東海環状自動車道 御望山を通過するルート安全性について

～ 岐阜県御望山地質勉強会による確認～

出典：地質調査結果の概要（平成20年6月27日 国土交通省岐阜国道事務所記者発表資料）より一部加筆

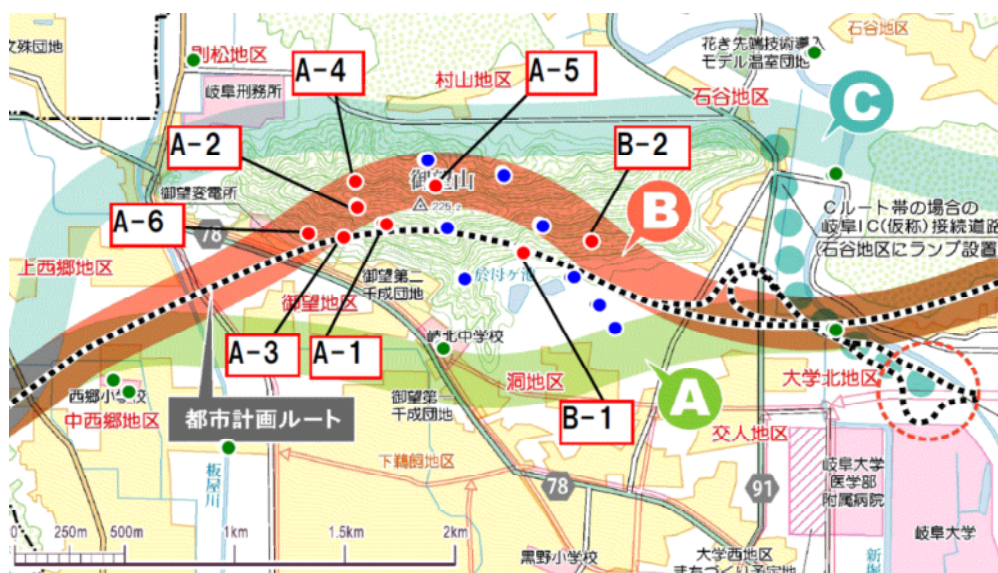
御望山の地質構造は、採取された化石の鑑定結果から、北から南へ順次時代が新しくなる構造を持っていると想定されると共に、坂祝向斜の北翼の一部であることなどから舟底型構造ではないと考えられる。

追加のボーリング調査等の結果から、御望山のチャートは地表から数m～10mまでは風化しているが、それ以深は、節理等の割目沿いに主に褐鉄鉱が付着して褐色化しているのみで深層風化していないことが確認できる。

また、高破断域と推定された中心部において掘削したA-1ボーリングコアは、全体的に良好なコアからなっていることなどから、高破断域とは考えられない。

崩壊の素因となりうるスラスト性断層（K-1断層）は、その位置を斜めに貫くA-3ボーリングコアなどによればないと考えられる。

水みちについては、アミダクジ状にジグザグしながら、岩盤中に不規則に分布していることなどから、土壌浸食などを通して斜面崩壊の素因を拡大することはないと考えられる。

ボーリング調査から、崖錐層の厚さは東坑口部で2m程度、西坑口にはほとんど無いことが確認された。また、偏圧についても適切な対応をとることなどにより、トンネル工事について問題はないと考えられる。

トンネル設置による力のかかり方に変化が見られるのはトンネル周辺の範囲のみであり、力のかかり方の変化が南側斜面に及ばないため、都市計画ルート、Bルート帯とも、御望山の南側斜面への影響はないと考えられる。

Bルート帯は、都市計画ルートより高く、池から離れた位置を通過することから、池の湧水量に与える影響が小さくなると考えられる。また、トンネル工事の実施に当たっては、必要に応じて水位等を回復する保全措置をとるとされており適切と考えられる。
